Modulo per la presentazione delle osservazioni per i piani/programmi/progetti sottoposti a procedimenti di valutazione ambientale di competenza statale

ID: Codice procedura (ID_VIP/ID_MATTM):10844

Impianto per la produzione di energia elettrica da fonte eolica, costituito da 6 aerogeneratori della potenza complessiva di 37,2 MW, un sistema di accumulo da 25 MW e relative opere connesse in località "Rempillo" nel comune di Pitigliano (GR).

Immagine n. 4 Situazione di saturazione da impianti FER nella provincia di Viterbo. Non sono riportati gli impianti fotovoltaici e agrivoltaici che hanno inciso per buona parte nel cumulo di impianti FER per superare già nel 2023 gli obiettivi del PNIEC assegnati alla Regione Lazio per il 20230.

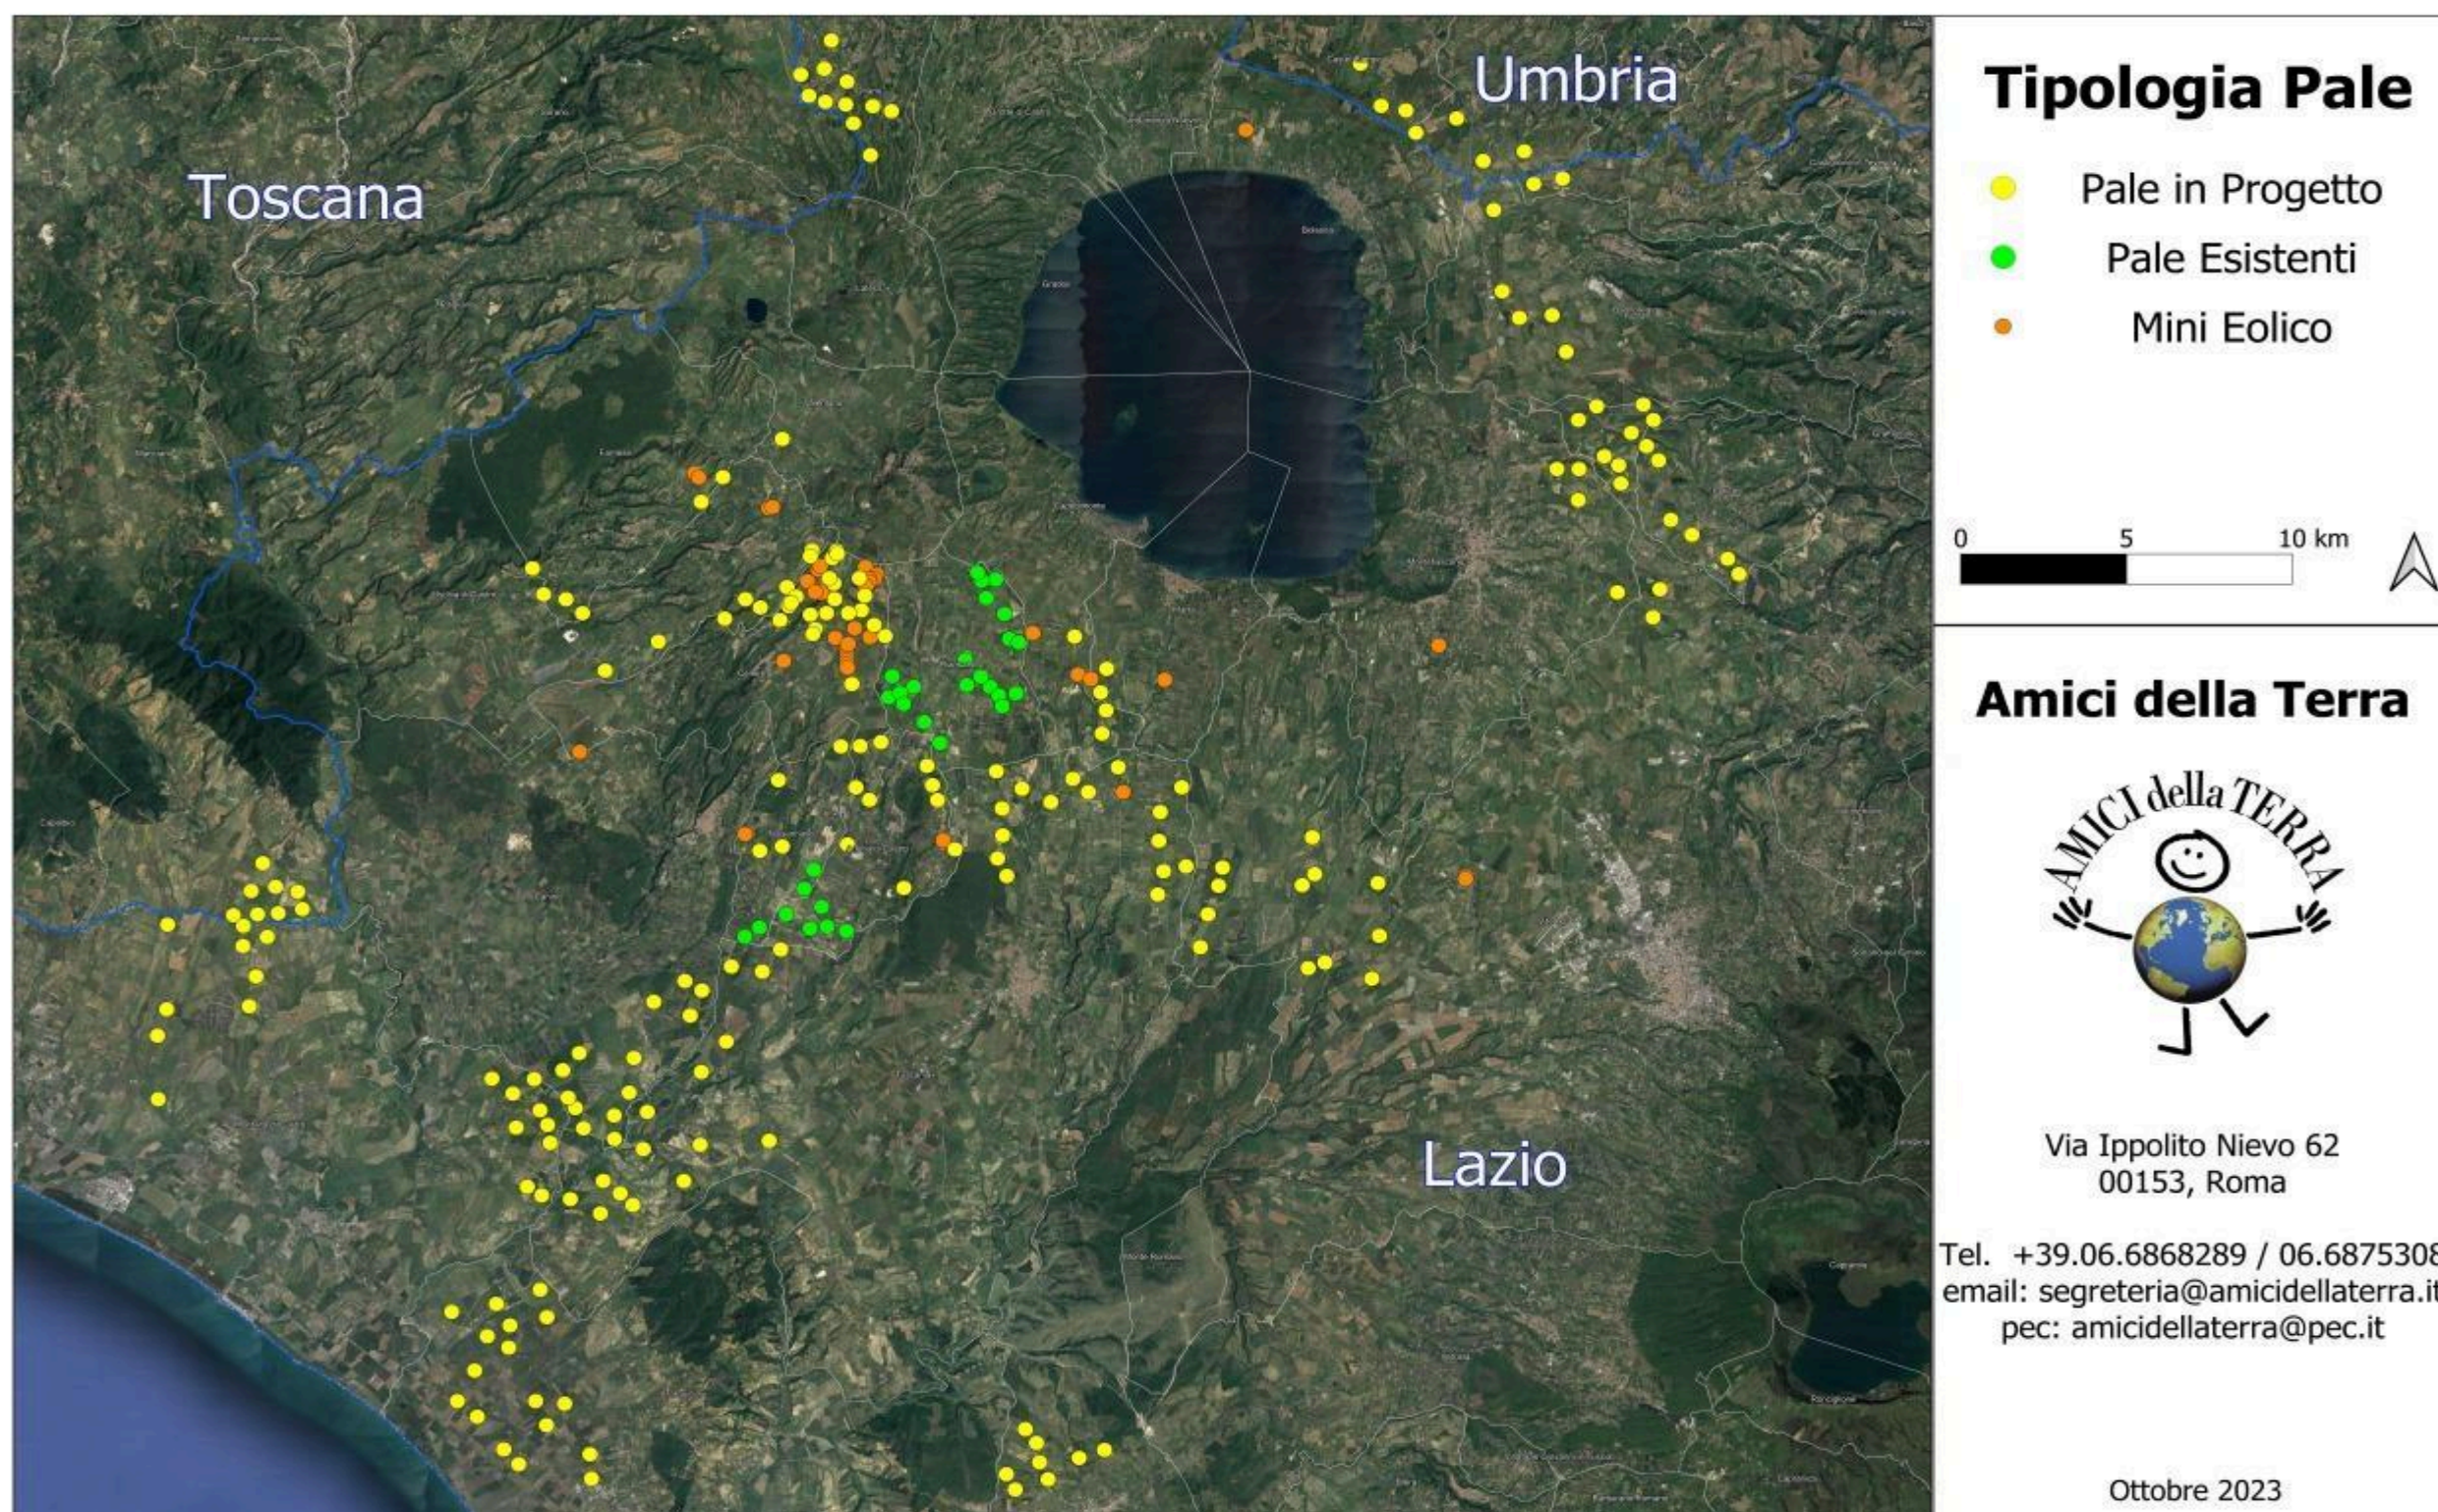
Quindi anche la Regione come Ente deputato dalla normativa nazionale a legiferare sulle aree idonee e non idonee si è espressa riguardo al fatto che abbia assolto ai doveri e alle quote stabilite dal PNIEC e in ambito regionale la provincia di Viterbo è stata quella con il più alto tasso di impianti FER tra tutte e quindi ormai satura ed il cumulo degli impianti FER installati, autorizzati e in progetto rappresenta una **elevata criticità per la sostenibilità ambientale di ulteriori eventuali iniziative,** L'impianto eolico “ Rempillo” pur essendo “esterno al confine provinciale e regionale ma nelle sue immediate vicinanze (a soli 100 metri i primi due aerogeneratori) oltre ad impattare sul territorio e sulle economie di tre Comuni del Lazio (Farnese, Valentano e Latera) si trova nelle fasce di rispetto dei Beni di notevole interesse pubblico come si è evidenziate nelle Osservazioni nn. 1 e 2 e crea anche degli impatti negativi anche sui beni naturalistici come verrà dettagliato nell'Osservazione n. 4. Inoltre andrebbe a sommarsi al già enorme cumulo di impianti eolici e fotovoltaici e geotermici che già creano una elevata criticità ambientale nella provincia di Viterbo e interferiscono anche con il

territorio toscano come si può vedere dalle immagini nn. 4 e 5 dell'Allegato n. 1.
